Změnový list č. 1 předkládá Zhotovitel

Projekt: Kanalizace Podlesí – I. etapa

Název změnového listu: **Složitě hydrogeologické poměry na stoce A**

Datum: 30.05.2022

Příloha č. 2 – Upravený podélný profil s vyznačením technických opatření

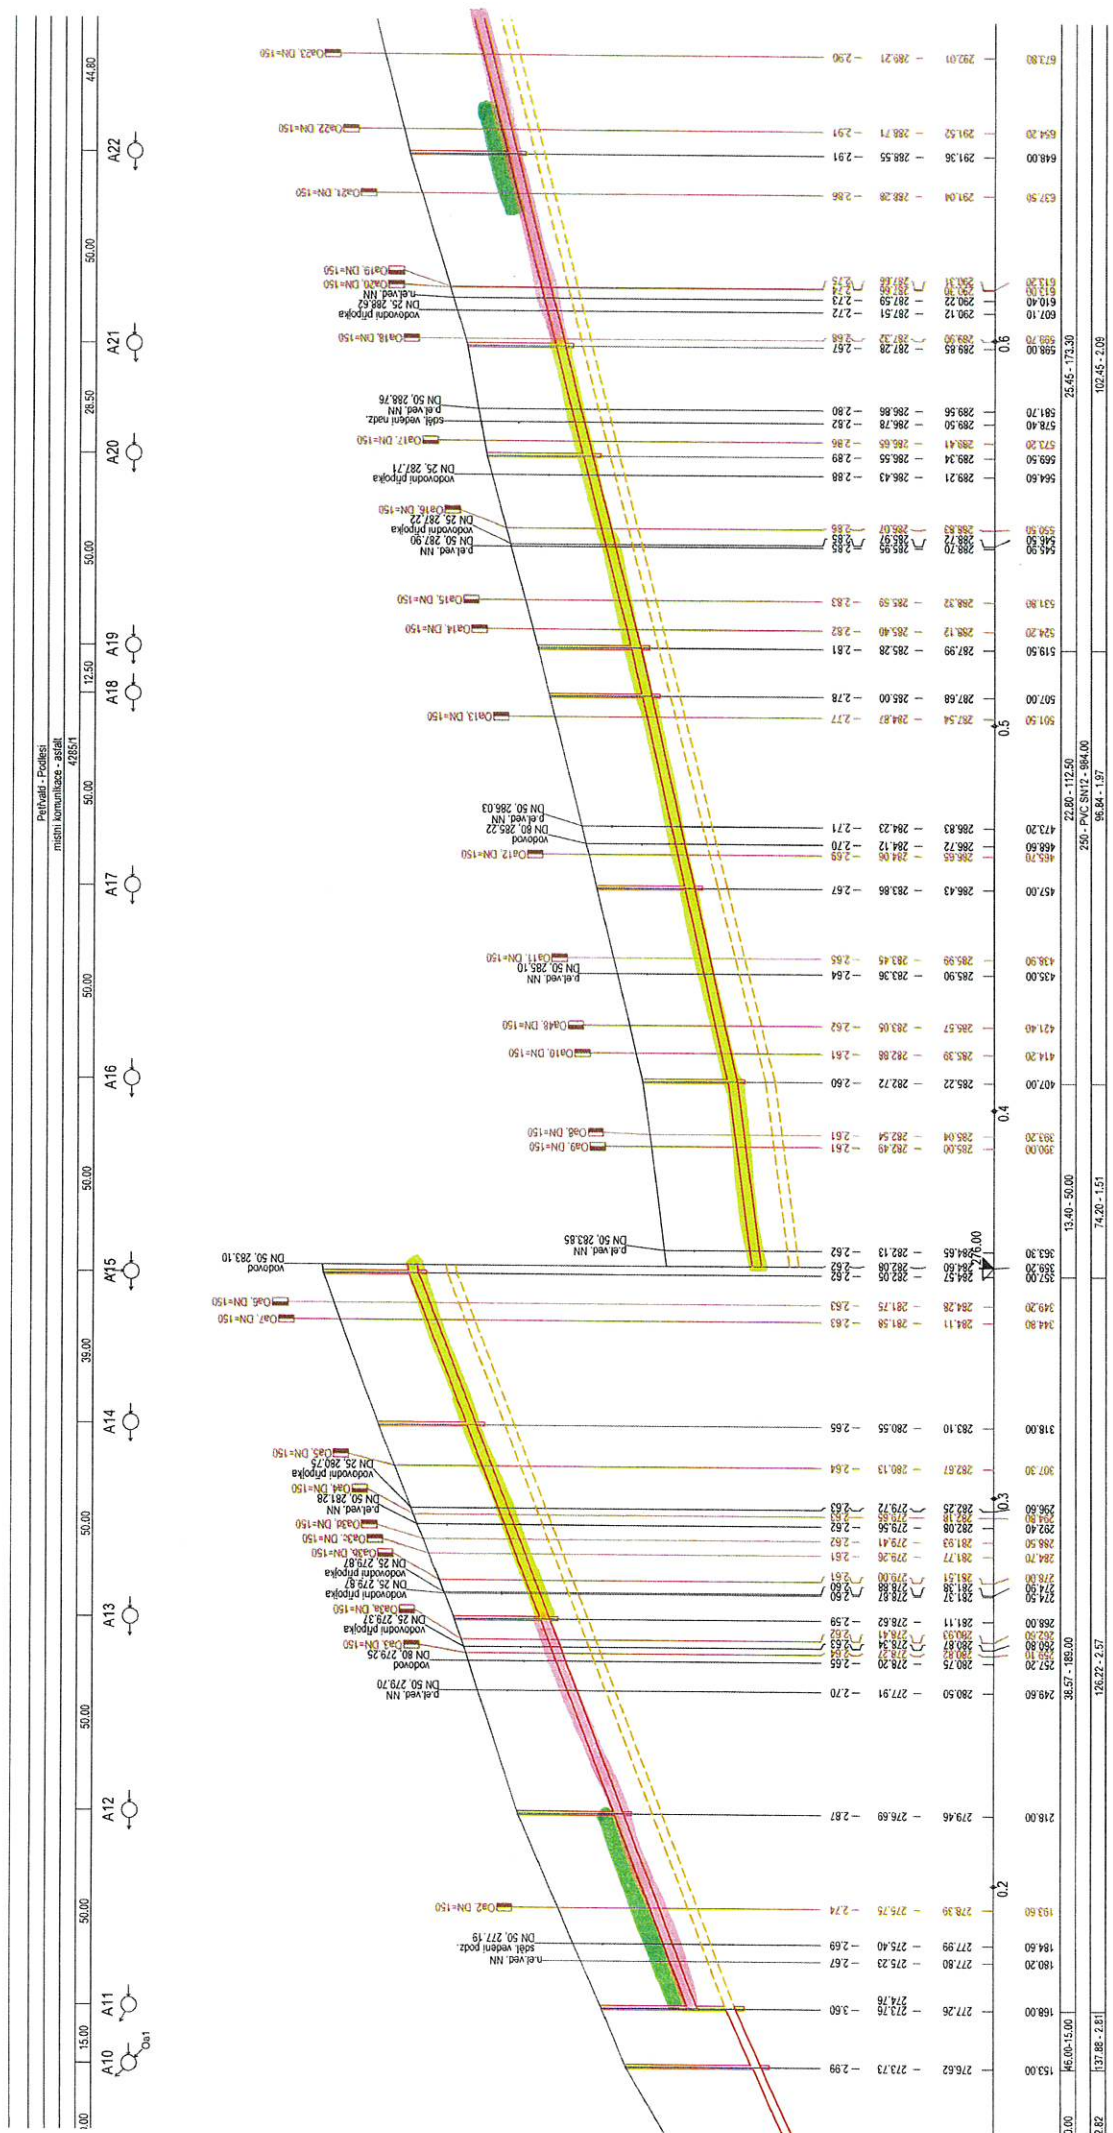
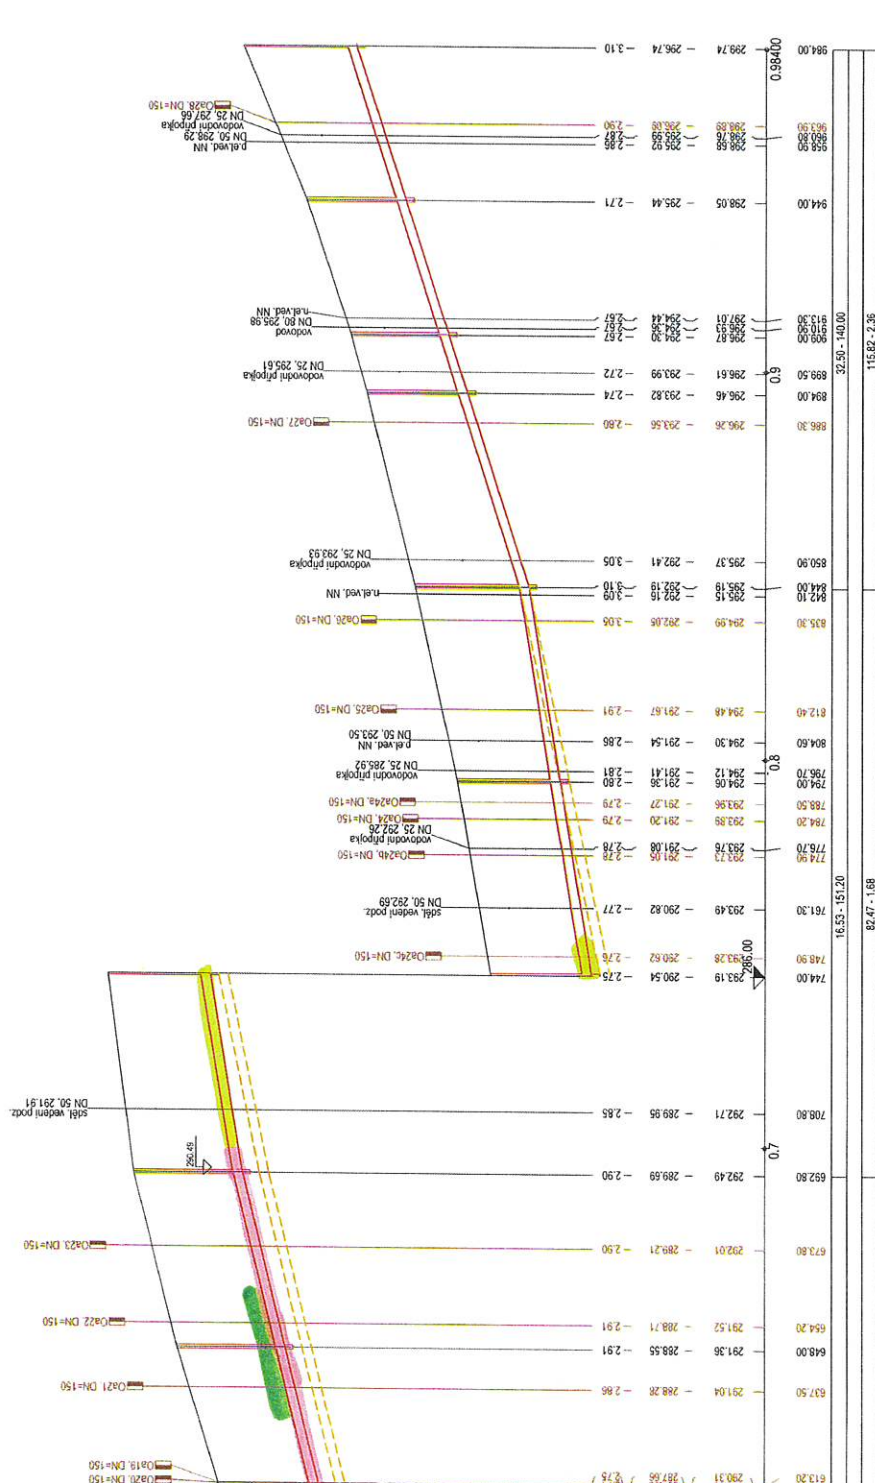
Předmět změny: Změnový list řeší složitě hydrogeologické poměry na stoce A v úseku mezi šachtami A11 – A26, což vedlo k úpravě nivelety stoky včetně dalších technických opatření.
Změnový list dále řeší větší tloušťku stávající komunikace na stoce A.

Při realizaci stoky A v úseku A11-A12 byly zjištěny tekuté písky. Docházelo k vytékání písku pod pažícími boxy, což se okamžitě projevovalo deformacemi z vnější strany pažení. V případě, že by se v takovýchto IG podmínkách dále pokračovalo v pracích bez jakýchkoliv technických opatření, hrozilo poškození okolních nemovitostí a současně riziko zavalení pracovníku ve výkopu. Práce musely být zastaveny a navrženo nové technické řešení výkopu.

Na základě provedených sond, ověření nadmořských výšek jednotlivých domovních přípojek byla provedena úprava nivelety stoky vyzvednutím o 0,7 m. Současně bylo navrženo v místech s nejhoršími IG poměry použití komorového pažení, což je technologie, která zabráni vytékání písků. Dále byla navržena sanace dna a to za použití kameniva frakce 63-125mm v kombinaci

s dvěma vrstvami geotextilie nebo sanace dna kamenivem frakce 8-16mm s jednou vrstvou geotextilie. Vše se odvíjelo od skutečně zjištěných IG podmínek v daném místě.

... sahaca zakladové spáry (celkem 380m)
kamenivo 8/16 mm, 1x geotextilie

... komorové pažení (celkem 46m)

... sahaca zakladové spáry (celkem 200m)
kamenivo 63/125 mm, 2x geotextilie
